Treść		Nr rys.	
Obiekt;adres	Schemat zasilania	Pompownia ścieków P-10. Kieźliny gm.Dywiły	Arkusz E-7
Projektował	mgr inż. D. Gierszewski		1/1
Sprawił	mgr inż. E. Gierszewski	upraw. nr 01/222/70	Nr strony
	mgr inż. K.Krzemieniecki	WAM/0110/PWOE/16

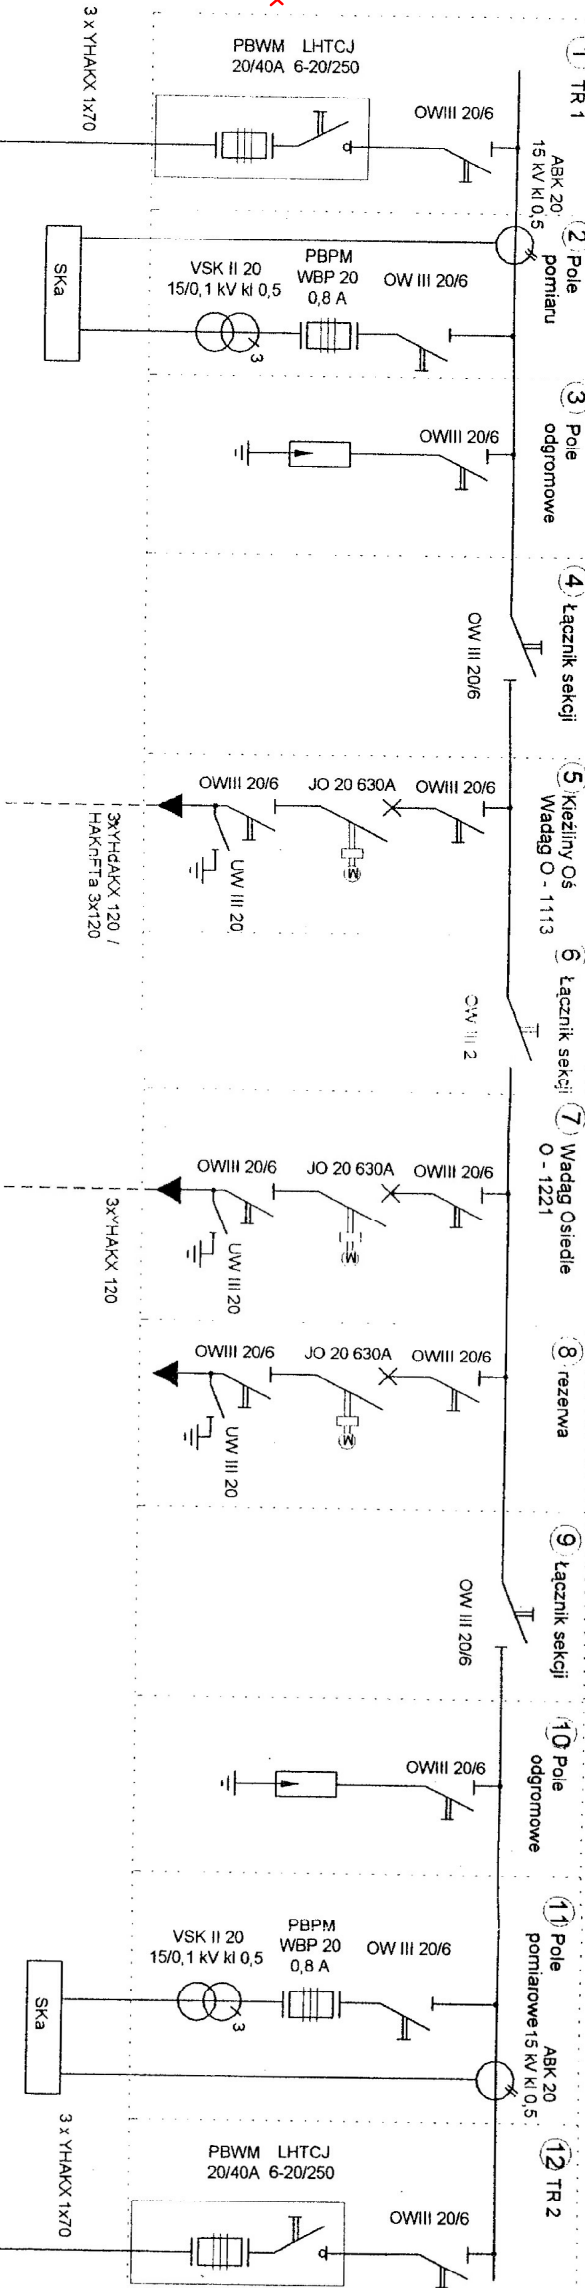
wymienić wyłącznik
na OMB24 ZWAE

wymienić wyłącznik
na OMB24 ZWAE

wymienić podstawę
bezpiecznikową
w polu zasilania RG
wymienić wkładkę na 63A

wymienić podstawę
bezpiecznikową
w polu zasilania
pompy
